女川原子力発電所第2号機 工事計画審査資料					
資料番号	02-補-E-01-0100-6-1 改 <mark>5</mark>				
提出年月日	2023年6月 <mark>27</mark> 日				
【凡例】	: 前回ヒアリング資料からの変更箇所

補足-100-6-1 残留熱除去系主要弁の弁体修理工事について

残留熱除去系主要弁の弁体修理工事について

添付資料2:E11-F004A,Bの構造図(今回変更認可申請資料)

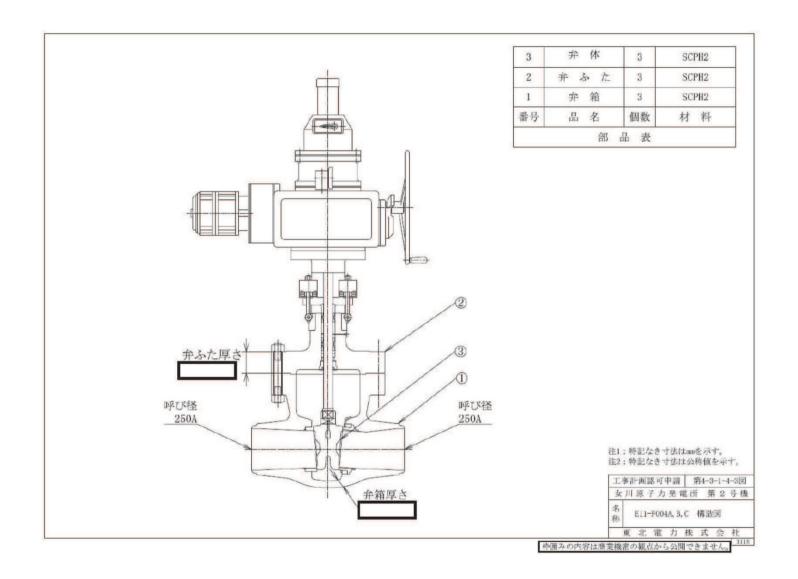
なお、本工事に係る設工認記載事項は、添付資料の通りであり、材質変更を行わないことから、変更 後の記載としては、変更前に同じとなるものである。(添付資料 1~4 参照)。

女川原子力発電所第2号機 設計及び工事計画の変更認可申請 変更前後比較表 【E11-F004A, B, C 構造図】

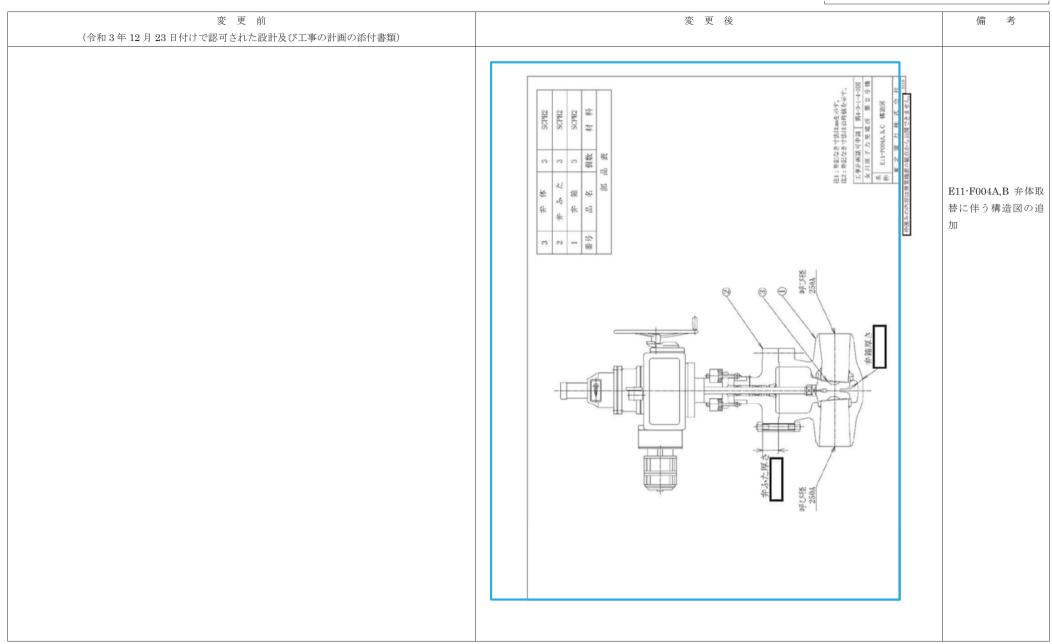
用発電用原子炉の設置, 運転等に関する規則 別表第二 添付書類	関連 条文	添付書類名	既認可からの 添付書類の変 更の有無	添付書類の 変更の有無の理由
3	強度に関する説明書 (支持構造物を含め て記載すること。)		・VI-3-3-3-3-1-4 弁の強度計算書(残留熱除去系)	有	E11-F004A, Bの修理工事に伴い, 取替た 弁体が構造強度を満足することを確認 する必要があるため, 評価を実施する。 (別紙3参照)
		17 条 27 条	・VI-3-3-3-3-1-5-2 管の応力計算書 (残留熱除去系)	無	E11-F004A, B の修理工事は,同仕様(材料,寸法,重量)の弁体への取替であり,建設時に作図した製作図面(現在も変更なし)に基づき弁体の製作を行うため,耐震計算書のインプットデータである当該弁の重量,弁本体の寸法および支持構造物の位置等について弁体取替に伴う変更はないことから,本計算書の変更はない。(別紙2参照)
4	構造図	15 条 27 条 28 条 32 条	・第4-3-1-4-3図 E11-F004A, B, C構造図	有	残留熱除去系主要弁の要目表の記載事 項は,同仕様の弁体への取替であり,構 造の変更は伴わないが,主要寸法を追 記するため変更するもの。(別紙4参 照)
